# 改善箇所説明図

## 基準不適合発生箇所

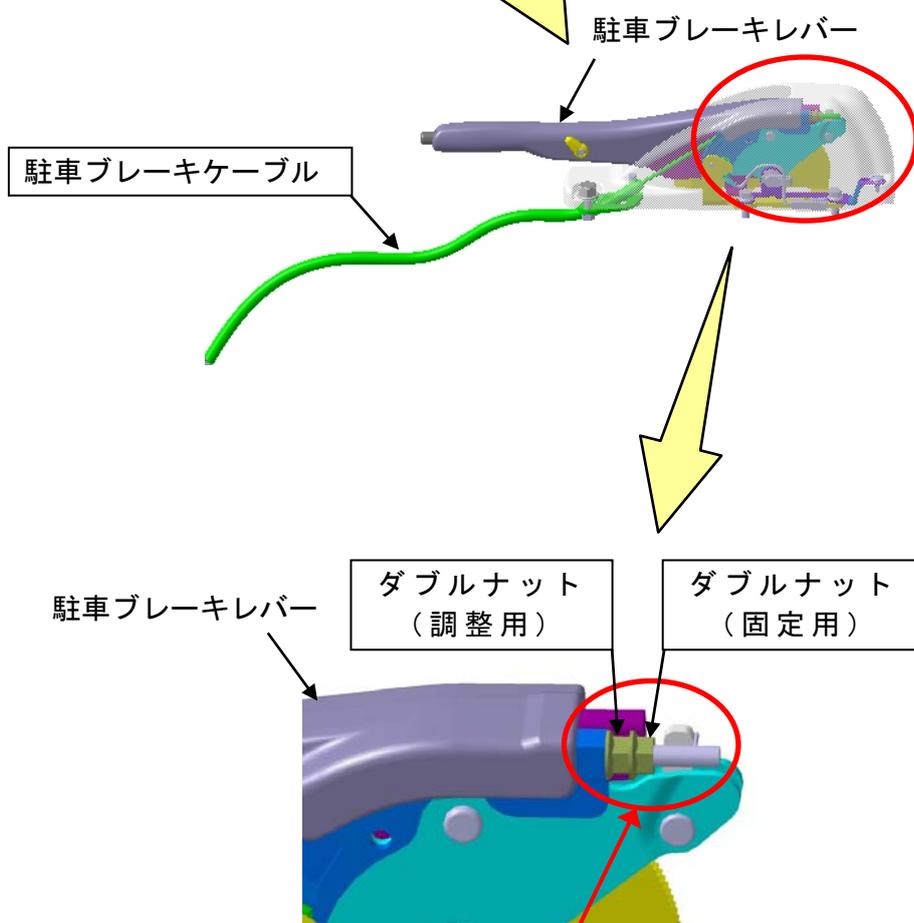
小型トラックの駐車ブレーキにおいて、ケーブルをレバーに固定するダブルナットの締付けが不十分なため、当該ナットが緩むものがある。そのため、そのまま使用を続けると、駐車ブレーキの制動力が不足し、最悪の場合、駐車ブレーキが効かなくなり、また、ケーブルが折損するおそれがある。

全車両、駐車ブレーキケーブルの組付状態を点検し、固定位置が適正位置にある場合は当該ナットを規定トルクで締付ける。適正位置にない場合はケーブルを交換し、当該ナットを規定トルクで締付ける。
